**AVIS RELATIF À LA PROTECTION
CONTRE LES EVENTUELS EFFETS NOCIFS ET NUISANCES
PROVOQUÉS PAR LES RAYONNEMENTS NON IONISANTS
GÉNÉRÉS PAR DES ANTENNES ÉMETTRICES STATIONNAIRES**

Commune : CHIMAY - Exploitant : PROXIMUS

Référence exploitant : 60RIZ_01

Rapport n° 1062 / 2025

Figure 1 : Vue en plan des lieux de séjour et des points de contrôle

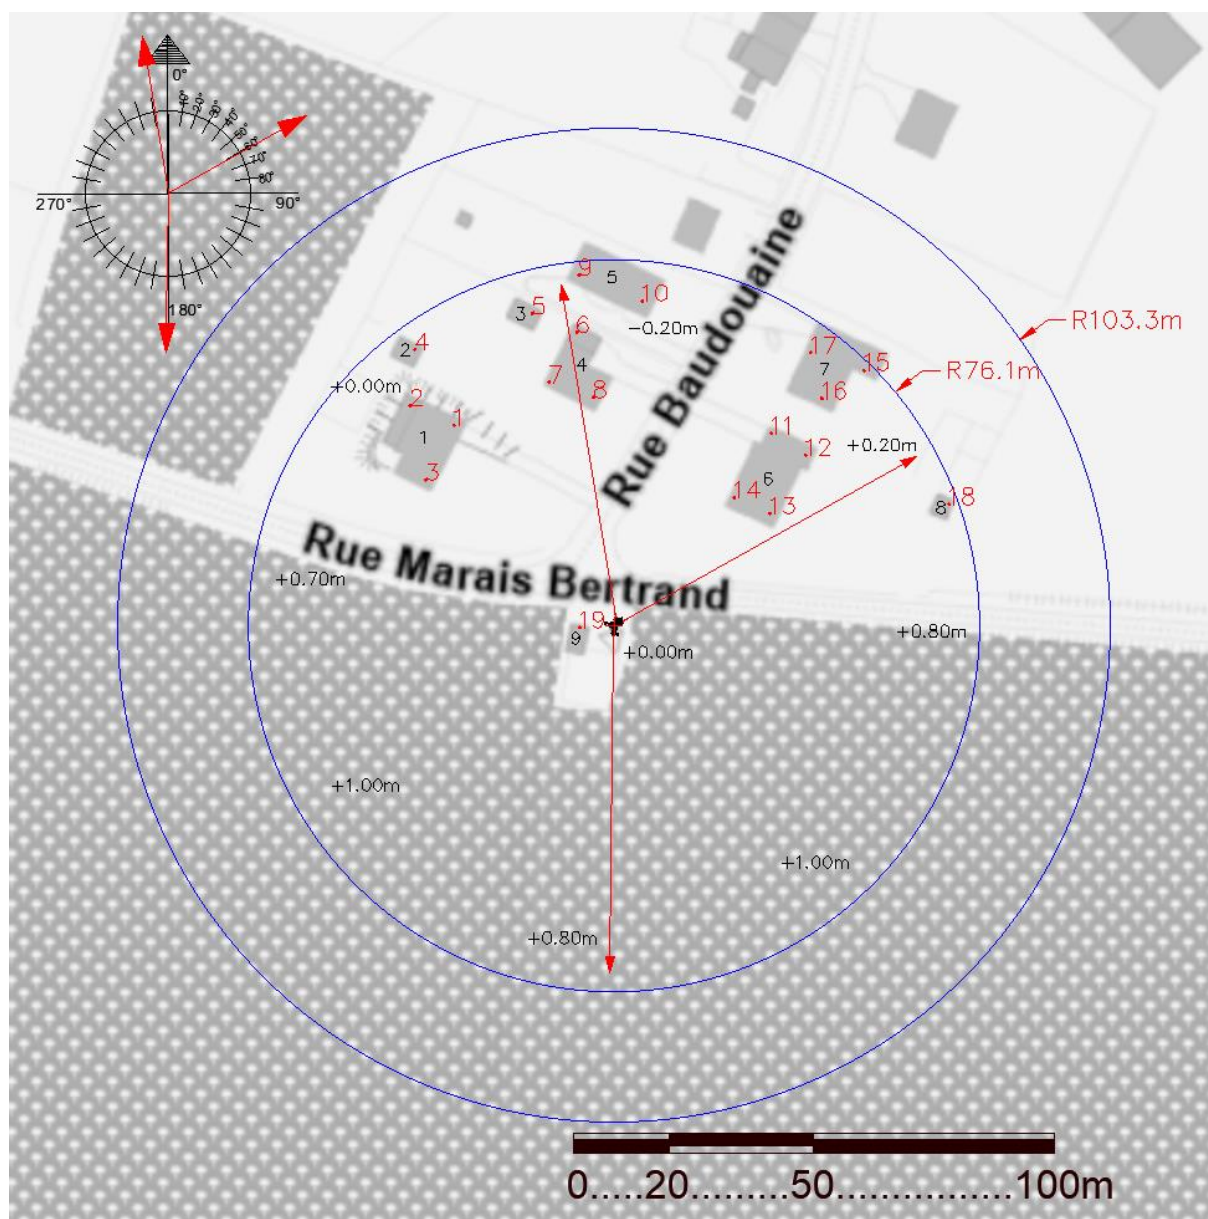
- le numéro du point de contrôle repris sur un des plans de la figure 1;
- le numéro du LS dans lequel se trouve le point de contrôle de la 1^{ère} colonne ;
- l'atténuation d'obstacle prise en compte pour le calcul de l'indice d'exposition dans le LS ;
- le résultat du calcul de l'indice d'exposition.

N° point de contrôle	LS	Atténuation (dB)	Indice d'exposition relatif à la limite par installation IE_i
13	6	3,0	0,034
12	6	3,0	0,030
1	1	3,0	0,030
14	6	3,0	0,030
7	4	3,0	0,029
11	6	3,0	0,027
8	4	3,0	0,024
3	1	3,0	0,022
4	2	3,0	0,021
5	3	3,0	0,021
2	1	3,0	0,020
16	7	3,0	0,020
18	8	3,0	0,020
15	7	3,0	0,019
6	4	3,0	0,019
17	7	3,0	0,017
9	5	3,0	0,016
10	5	3,0	0,015
19	9	3,0	0,001

Figure 2 : Vue en plan des installations d'antennes dans un rayon de 300 mètres autour de l'installation faisant l'objet de la demande d'avis

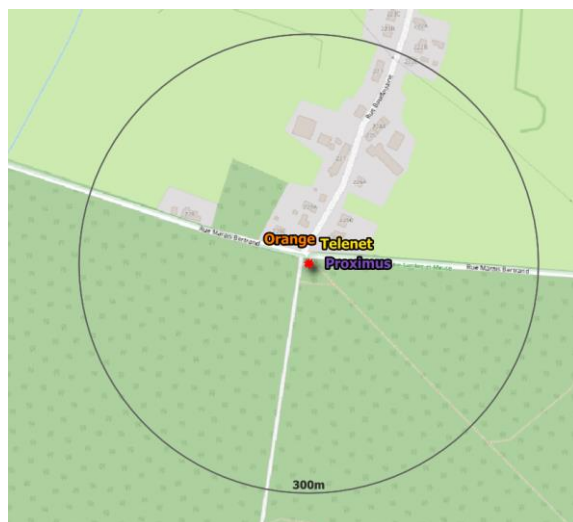
- il y a au plus 4 installations d'antennes émettrices stationnaires présentes dans la zone d'évaluation de 300 mètres de rayon représentée dans la figure 2, y inclus l'installation référencée dans le paragraphe 2 : la limite cumulative définie à l'article 4, §2 du décret est nécessairement respectée dans les lieux de séjour à l'intérieur de la zone d'évaluation de 300 mètres de rayon ;

Compte tenu des considérations ci-dessus, il apparaît que l'intensité du rayonnement électromagnétique généré, dans les lieux de séjour situés dans un rayon de 300 mètres autour de l'installation référencée dans le paragraphe 2, par l'ensemble des antennes émettrices stationnaires de l'ensemble des exploitants du même site d'antennes émettrices stationnaires respecte la limite fixée à l'article 4, § 2 du décret.
